Avviso di sicurezza per modifiche in loco

Leica Biosystems Melbourne Pty Ltd Numero di registrazione unico (SRN): AU-MF-000016740

Riferimento: 202209-01

Conformità UL di ThermoBrite Elite

Figura 1: Coperture protettive interne sullo strumento ThermoBrite Elite

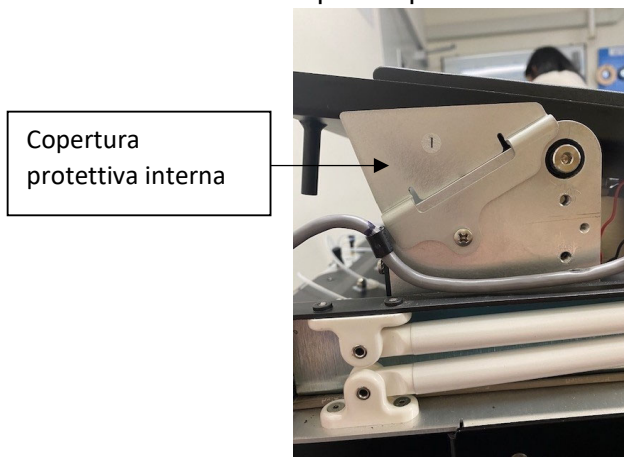
È stato identificato un potenziale pericolo di schiacciamento/pizzicamento se un utente mettesse le mani tra la vaschetta di raccolta e la staffa di supporto dello strumento ThermoBrite Elite mentre lo strumento è in funzione. Ciò non soddisfa i requisiti della Sezione 7.3 della norma IEC/UL 61010-1. Per rispettare pienamente la norma è necessario installare coperture protettive interne sullo strumento.

Un rappresentante locale di Leica Biosystems La contatterà per fissare un orario in cui aggiungere le coperture protettive interne.

Ciò garantirà che lo strumento ThermoBrite Elite sia pienamente conforme alla norma IEC/UL 61010-1.

Figura 1: Coperture protettive interne da installare sullo strumento ThermoBrite Elite

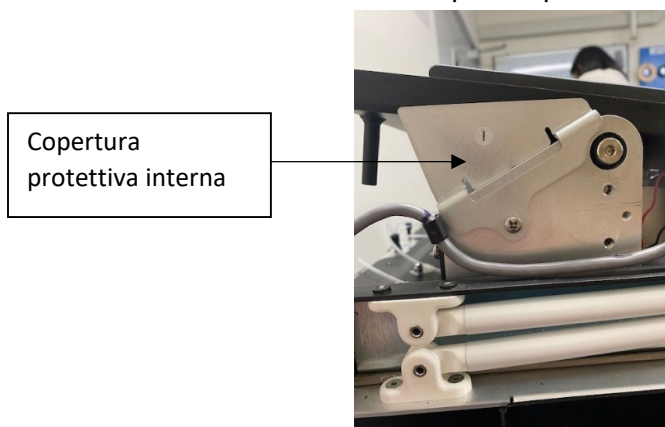
È stato identificato un potenziale rischio di schiacciamento/pizzicamento se un utente mettesse le mani tra la vaschetta di raccolta e la staffa di supporto dello strumento ThermoBrite Elite mentre lo strumento è in funzione. Ciò non soddisfa i requisiti della Sezione 7.3 della norma IEC/UL 61010-1. Per essere pienamente conformi alla norma, è necessario installare coperture protettive interne sullo strumento.

- sostituire l'interruttore termico differenziale nello strumento ThermoBrite Elite e;
- aggiungere le coperture protettive interne.

Ciò garantirà che lo strumento ThermoBrite Elite sia pienamente conforme alla norma IEC/UL 61010-1.
